原子力発第20072号
令和2年 5月29日

伊方発電所原子炉施設保安規定変更認可申請書

伊方発電所原子炉施設保安規定変更比較表

図4 (続き)

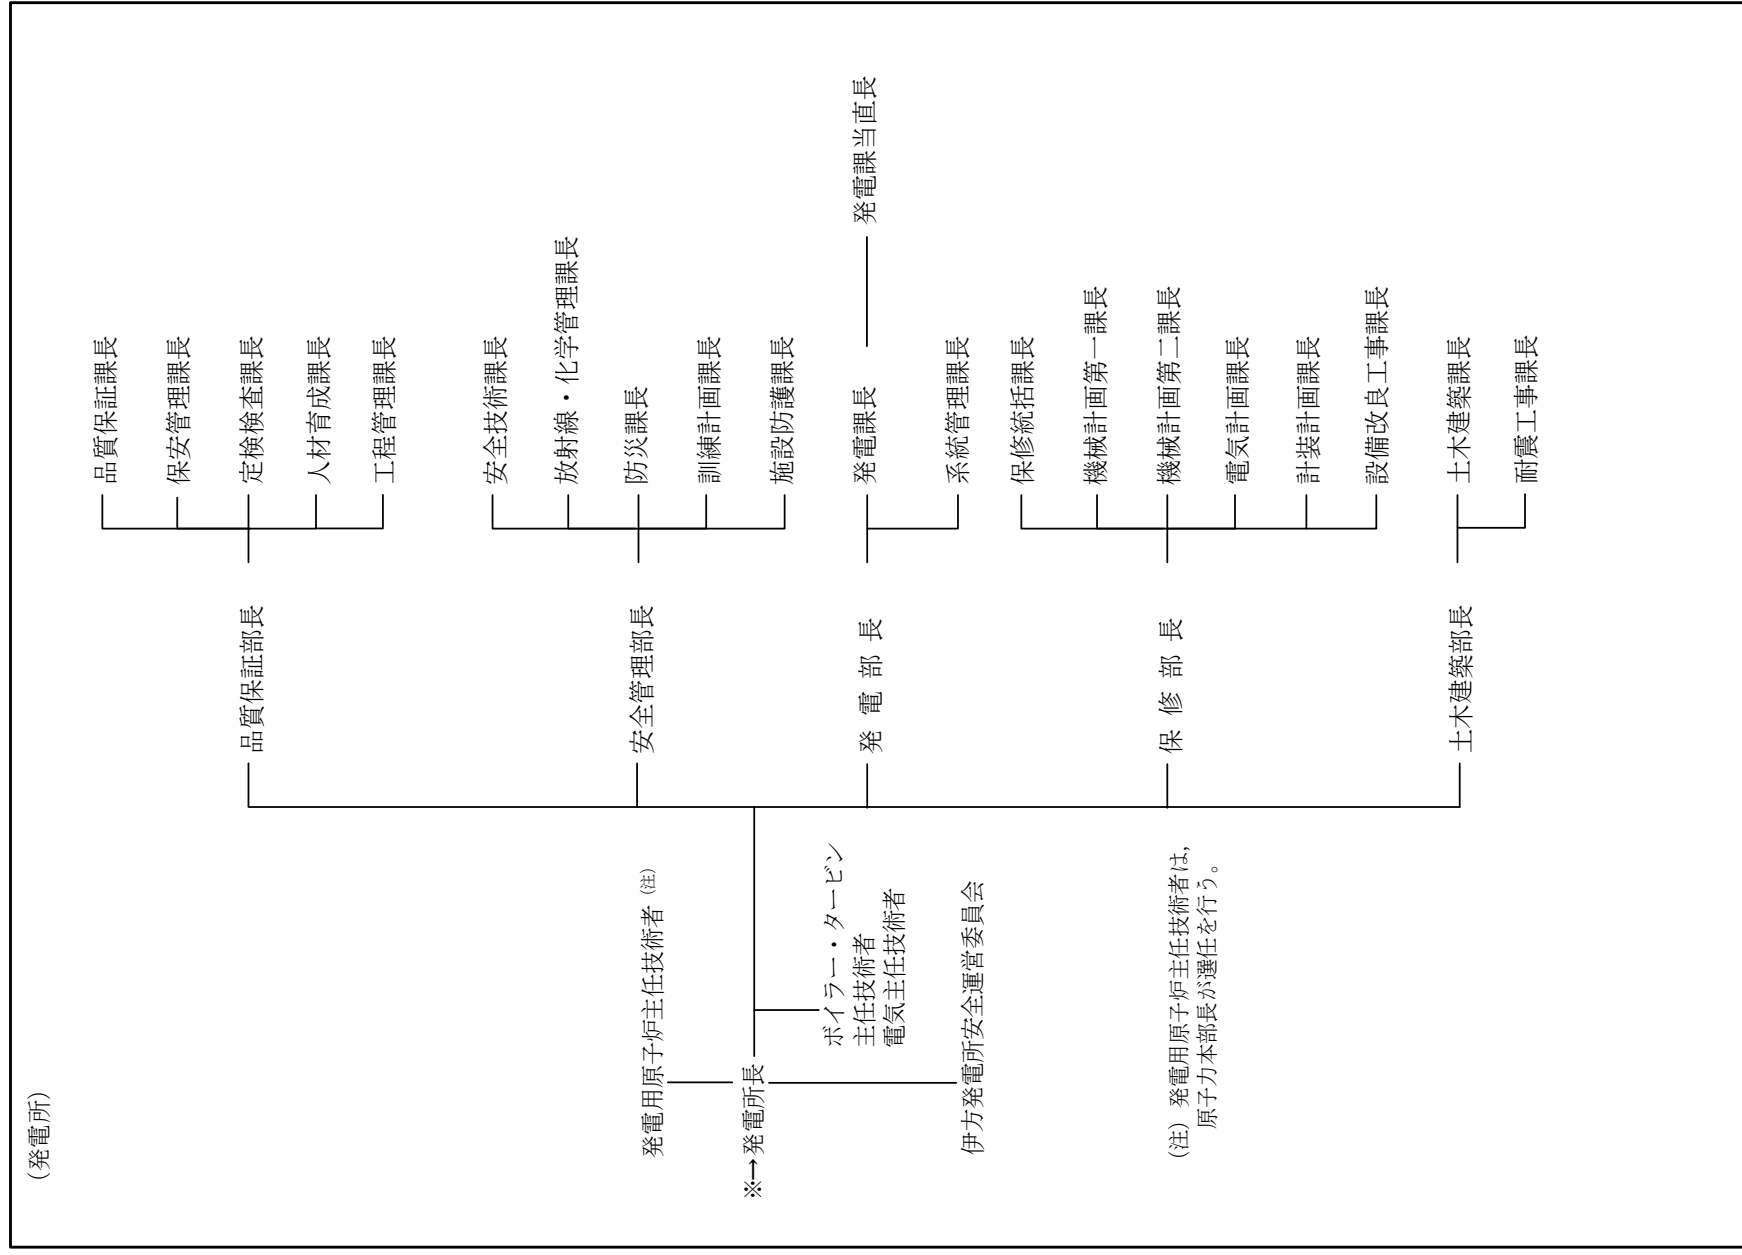
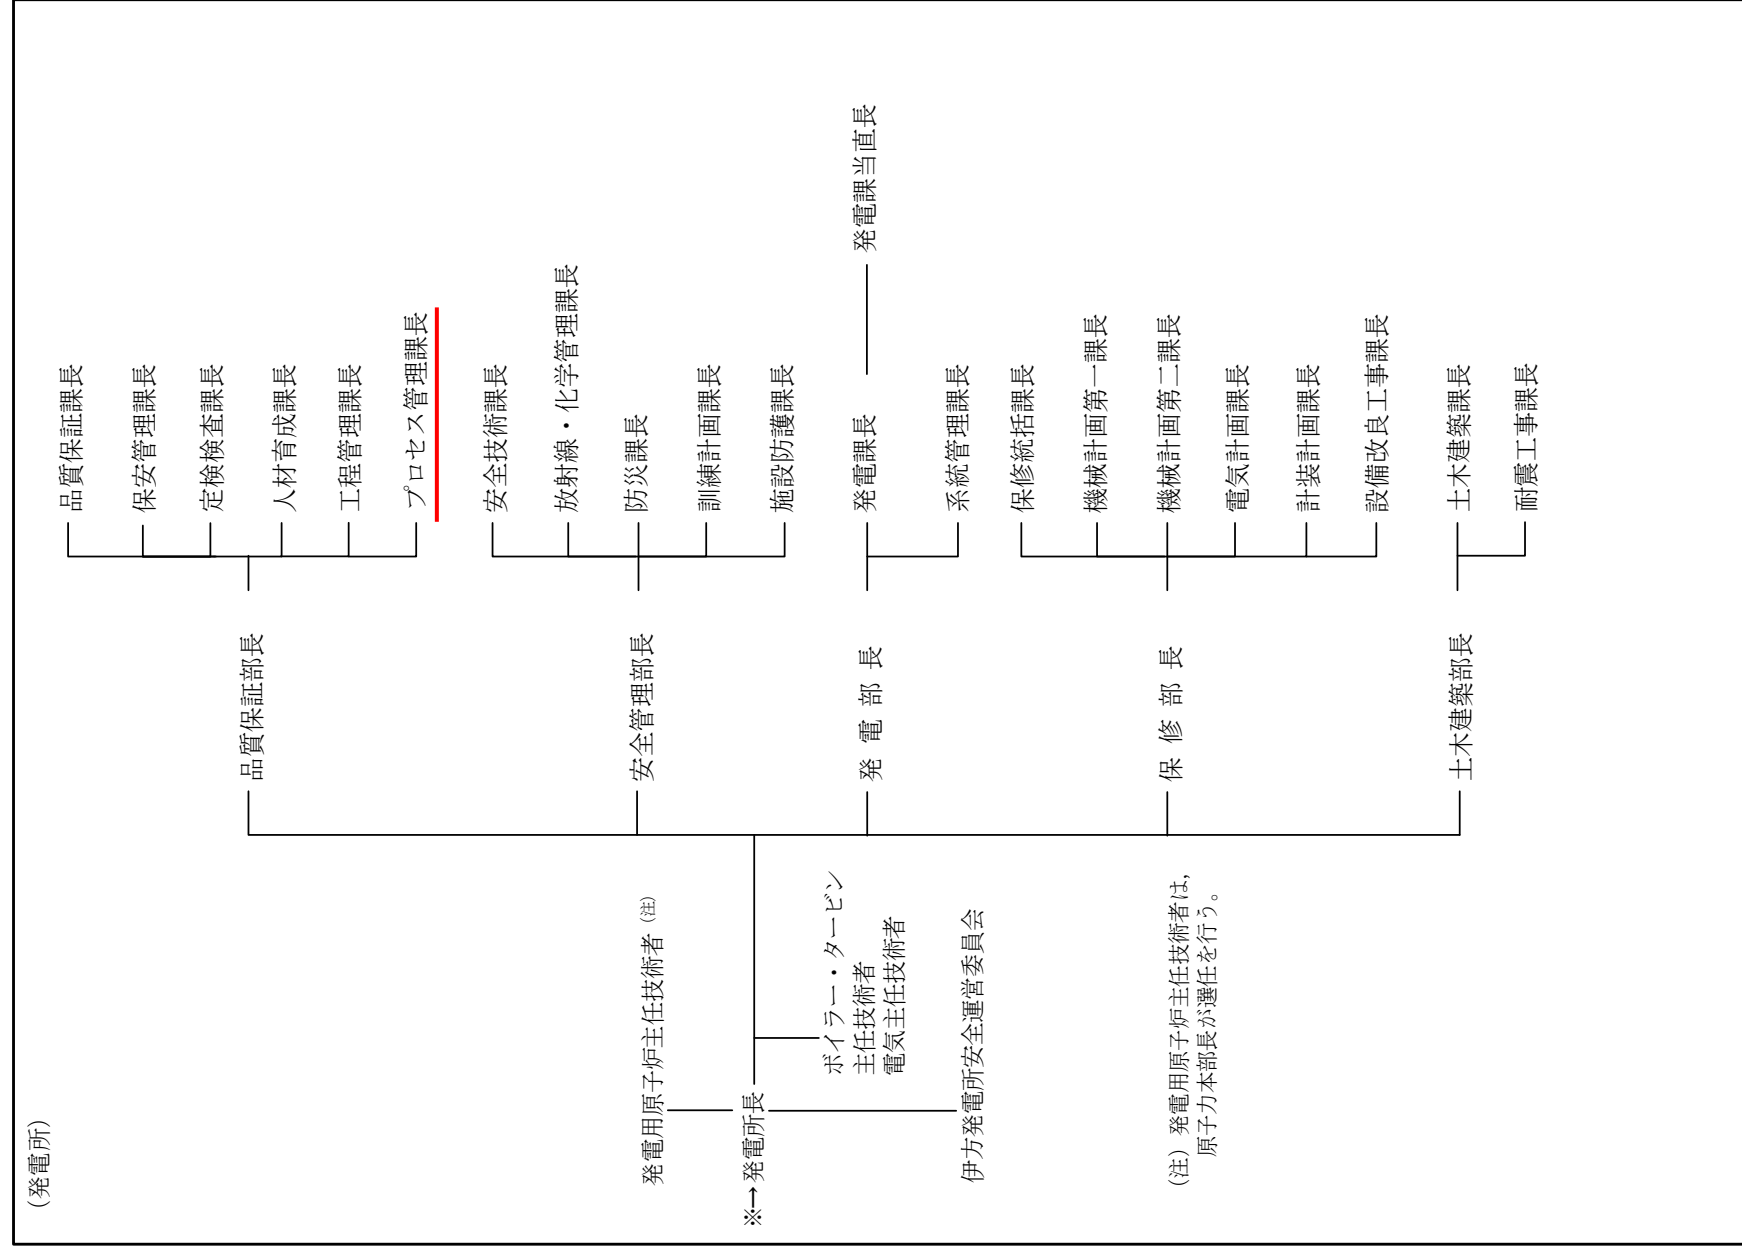
変更前	変更後	備考
<p>(保安に関する職務)</p> <p>第5条 社長は、全社規程である「組織規程」により、発電所における保安活動に係る品質マネジメントシステムの構築および実施ならびにその有効性の継続的な改善を統括する。また、関係法令および保安規定の遵守ならびに安全文化の醸成が行われることを確実にするための取組みを統括する。</p> <p>2 原子力本部長は、品質保証活動（内部監査業務を除く）の実施に係る管理責任者として、品質マネジメントシステムの具体的活動を統括する。また、関係法令および保安規定の遵守の意識を定着させるための取組み、ならびに安全文化の醸成のための取組み、ならびに安全文化の醸成を統括（内部監査部門を除く）する。</p> <p>3 考査室原子力監査担当部長は、内部監査に係る管理責任者として、品質マネジメントシステムの遵守の意識を定着させるための取組み、ならびに保安規定の遵守の意識を定着させるための取組み、ならびに安全文化の醸成のための取組み、ならびに安全文化の醸成を統括（内部監査部門に限る）する。</p> <p>4 原子力部長は、原子力部が実施する発電所の保安に関する業務全般を統括する。また、関係法令および保安規定の遵守の意識を定着させるための取組み、ならびに安全文化の醸成のための取組みを統括（内部監査部門を除く）する。</p> <p>5 原子力部発電管理部長（以下「発電管理部長」という。）は、原子力部が実施する発電所の保安に関する業務（原子力部原子燃料サイクル部長（以下「原子燃料サイクル部長」という。）が実施する業務を除く）を統括する。</p> <p>6 原子燃料サイクル部長は、原子力部が実施する発電所の保安に関する業務のうち、燃料に関連する業務を統括する。</p> <p>7 原子力保安研修所長は、原子力保安研修所が実施する発電所の保安に関する業務を統括する。</p> <p>8 土木建築部長は、土木建築部が実施する発電所の保安に関する業務を統括する。</p> <p>9 資材部長は、供給者の選定に関する業務を行う。</p> <p>10 発電所長（以下「所長」という。）は、発電所における保安に関する業務を統括する。</p> <p>11 品質保証部長は、品質保証課長、保安管理課長、定検検査課長、人材育成課長および工程管理課長の所管する業務を統括する。</p> <p>12 品質保証課長は、発電所における保安に関する品質保証活動の総括業務を行う。</p> <p>13 保安管理課長は、発電所の保安管理に関する業務を行う。</p> <p>14 定検検査課長は、定期事業者検査に関する業務を行う。</p> <p>15 人材育成課長は、保安教育の総括業務を行う。</p> <p>16 工程管理課長は、<u>施設定期検査（以下「定期検査」という。）および原子炉施設の保修、改造作業における工程管理に関する業務を行う。</u></p> <p>17 安全管理部長は、安全技術課長、放射線・化学管理課長、防災課長、訓練計画課長および施設防護課長の所管する業務を統括する。</p> <p>18 安全技術課長は、3号炉について重大事故に至るおそれがある事故または重大事故が発生した場合（以下、「重大事故等発生時」という。）における原子炉施設の保全のための活動を行う体制の整備に関する業務（訓練計画課長および発電課長が実施する業務を除く）、3号炉について大規模損壊発生時における原子炉施設の保全のための活動を行う体制の整備に関する業務（訓練計画課長および発電課長が実施する業務を除く）、2号炉について電源機能等喪失時の体制の整備に関する業務（訓練計画課長が実施する業務を除く）、炉心の管理および燃料の管理に関する業務ならびに非常時の措置に関する業務を行う。</p> <p>19 放射線・化学管理課長は、放射性固体・液体・気体廃棄物管理、放射線管理および化学管理に関する業務ならびに3号炉について有毒ガス発生時における運転員等の防護のための活動を行う体制の整備に関する業務を行う。</p>	<p>(保安に関する職務)</p> <p>第5条 社長は、全社規程である「組織規程」により、発電所における保安活動に係る品質マネジメントシステムの構築および実施ならびにその有効性の継続的な改善を統括する。また、関係法令および保安規定の遵守ならびに健全な安全文化の育成および維持が行われることを確実にするための取組みを統括する。</p> <p>2 原子力本部長は、品質保証活動（内部監査業務を除く）の実施に係る品質マネジメントシステム管理責任者として、品質マネジメントシステムの具体的活動を統括する。また、関係法令および保安規定の遵守の意識を定着させるための取組み、ならびに健全な安全文化の育成および維持するための取組みを統括（内部監査部門を除く）する。</p> <p>3 考査室原子力監査担当部長は、内部監査に係る品質マネジメントシステム管理責任者として、品質マネジメントシステムの遵守の意識を定着させるための取組み、ならびに健全な安全文化の育成および維持するための取組みを統括（内部監査部門に限る）する。</p> <p>4 原子力部長は、原子力部が実施する発電所の保安に関する業務全般を統括する。また、関係法令および保安規定の遵守の意識を定着させるための取組み、ならびに健全な安全文化の育成および維持するための取組みを統括（内部監査部門を除く）する。</p> <p>5 原子力部発電管理部長（以下「発電管理部長」という。）は、原子力部が実施する発電所の保安に関する業務（原子力部原子燃料サイクル部長（以下「原子燃料サイクル部長」という。）が実施する業務を除く）を統括する。</p> <p>6 原子燃料サイクル部長は、原子力部が実施する発電所の保安に関する業務のうち、燃料に関連する業務を統括する。</p> <p>7 原子力保安研修所長は、原子力保安研修所が実施する発電所の保安に関する業務を統括する。</p> <p>8 土木建築部長は、土木建築部が実施する発電所の保安に関する業務を統括する。</p> <p>9 資材部長は、供給者の選定に関する業務を行う。</p> <p>10 発電所長（以下「所長」という。）は、発電所における保安に関する業務を統括する。</p> <p>11 品質保証部長は、品質保証課長、保安管理課長、定検検査課長、人材育成課長、工程管理課長およびプロセス管理課長の所管する業務を統括する。</p> <p>12 品質保証課長は、発電所における保安に関する品質保証活動の総括業務を行う。</p> <p>13 保安管理課長は、発電所の保安管理に関する業務を行う。</p> <p>14 定検検査課長は、定期事業者検査に関する業務を行う。</p> <p>15 人材育成課長は、保安教育の総括業務を行う。</p> <p>16 工程管理課長は、<u>定期事業者検査および原子炉施設の保修、改造作業における工程管理に関する業務を行う。</u></p> <p>17 プロセス管理課長は、原子炉施設の施設管理に係る作業計画の妥当性の確認に関する業務を行う。</p> <p>18 安全管理部長は、安全技術課長、放射線・化学管理課長、防災課長、訓練計画課長および施設防護課長の所管する業務を統括する。</p> <p>19 安全技術課長は、3号炉について重大事故に至るおそれがある事故または重大事故が発生した場合（以下、「重大事故等発生時」という。）における原子炉施設の保全のための活動を行う体制の整備に関する業務（訓練計画課長および発電課長が実施する業務を除く）、3号炉について大規模損壊発生時における原子炉施設の保全のための活動を行う体制の整備に関する業務（訓練計画課長および発電課長が実施する業務を除く）、2号炉について電源機能等喪失時の体制の整備に関する業務（訓練計画課長が実施する業務を除く）、炉心の管理および燃料の管理に関する業務ならびに非常時の措置に関する業務を行う。</p> <p>20 放射線・化学管理課長は、放射性固体・液体・気体廃棄物管理、放射線管理および化学管理に関する業務ならびに3号炉について有毒ガス発生時における運転員等の防護のための活動を行う体制の整備に関する業務を行う。</p>	<p>原子力規制における検査制度の見直しに伴う変更（品質規則の制定に伴う用語の変更（「管理責任者」を「品質マネジメントシステム管理責任者」に変更、「安全文化の醸成」を「健全な安全文化の育成および維持」に変更））</p> <p>組織変更に伴う変更</p> <p>原子力規制における検査制度の見直しに伴う変更（実用炉規則の改正に伴い「定期検査」を「定期事業者検査」に変更）</p> <p>組織変更に伴う変更</p>

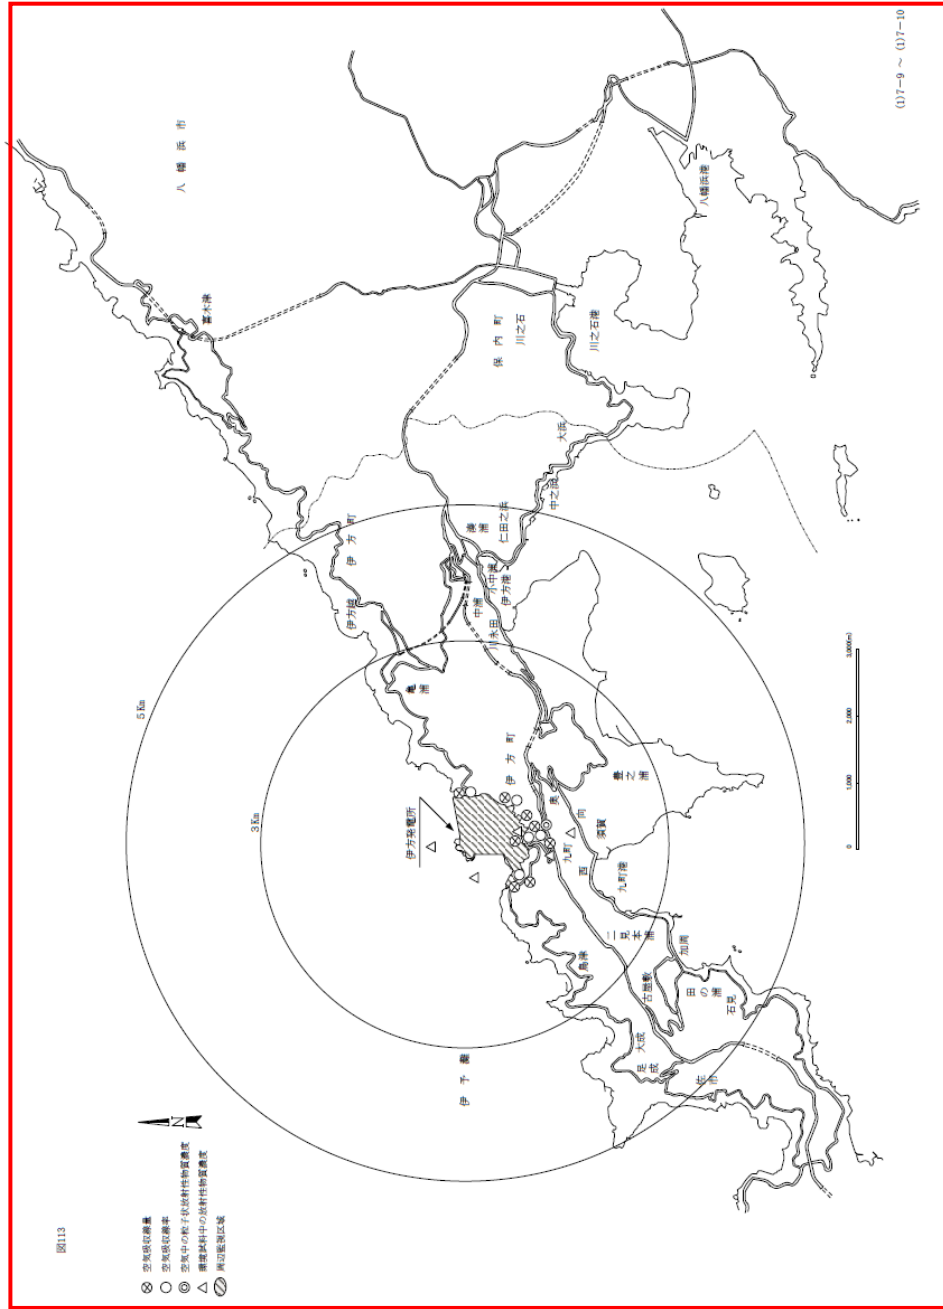
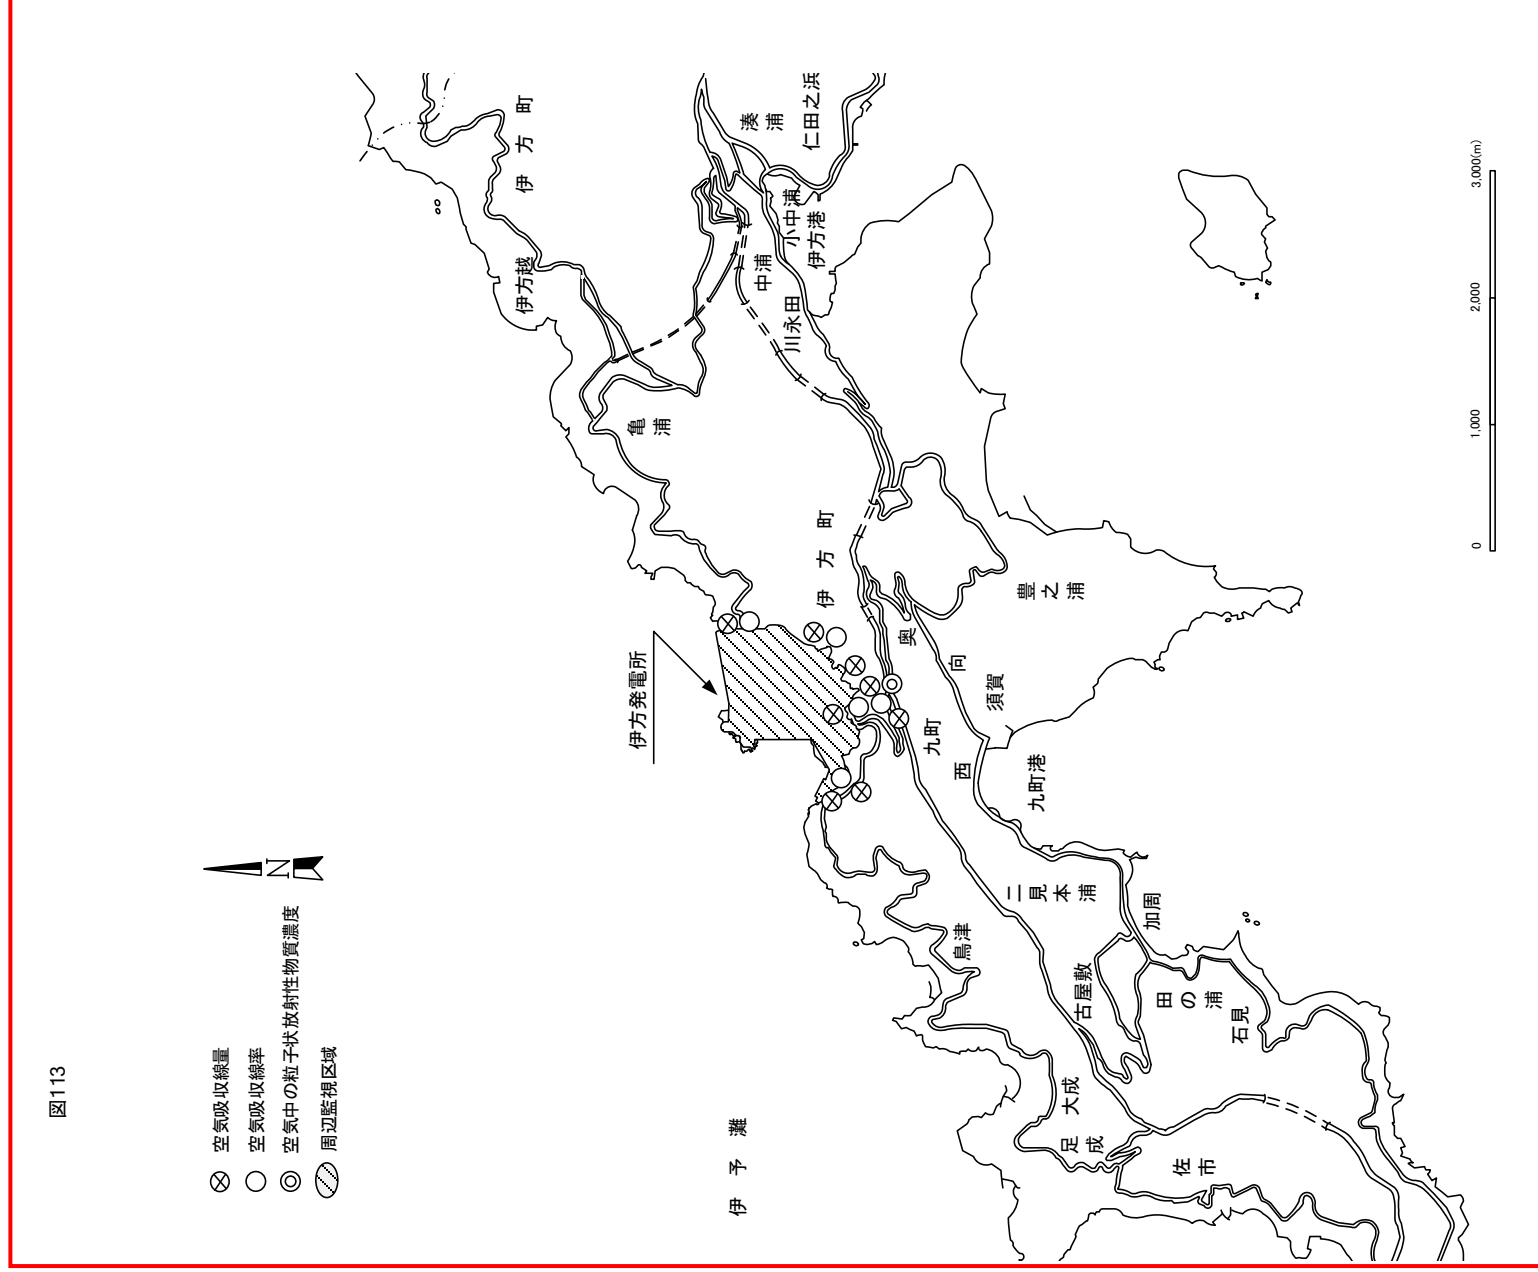
原子力規制における
検査制度の見直しに
伴う変更（本文変更
の反映（環境試料採
取場所を削除））
